Onderwerp: inspreken

Inspreektekst Comité indeling plein JvdB

Naar aanleiding van de diverse inspraakmomenten en de thema-avond Commissie W & W woensdag 28-1-2026, wil het bestuur Comité Boekel Venhorst haar zorgen uitspreken over het voorliggende plan Dorpshart Boekel v.w.b. de organisatie van Koningsdag. Het betreft een feest met veel kinderen met hun ouders en grootouders met tevens vele bezoekers en belangstellenden,

Afbeelding 1

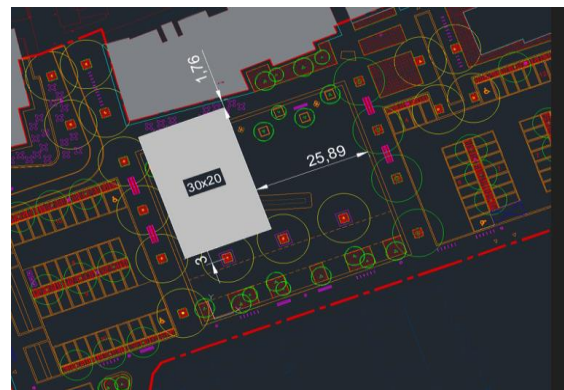
In het scenario oude opstelling (afbeelding 1)

Indien de tent van de touwtrekwedstrijden in de lengte van het plein naast de noordwand blijft geplaatst zoals afgelopen jaren is gebeurt, blijft er slecht 16,9 meter (tot aan hart van de bomen) om onze activiteiten een plek te geven. Op een oppervlakte van 17 x 45 meter vertoeven dan gelijktijdig 350-400 volwassenen/kinderen. De opstelling van de Harmonie EMM en de deelnemers van de kleurrijke fietsoptocht (nabij de nationale driekleur) wordt erg lastig wanneer daar tegelijkertijd andere activiteiten moeten opstellen. Een belangrijke voorwaarde voor de Vrije Markt is, dat deze gesitueerd is nabij en rondom de Koningsdagactiviteiten. Opstelling van de Vrije Markt naast de grote tent is geen optie. Voor de jaarlijkse vuurplaats door Scouting is geen plek meer of i.i.g. niet langer deze veilig te situeren.

Scenario 1 is voor ons niet haalbaar.
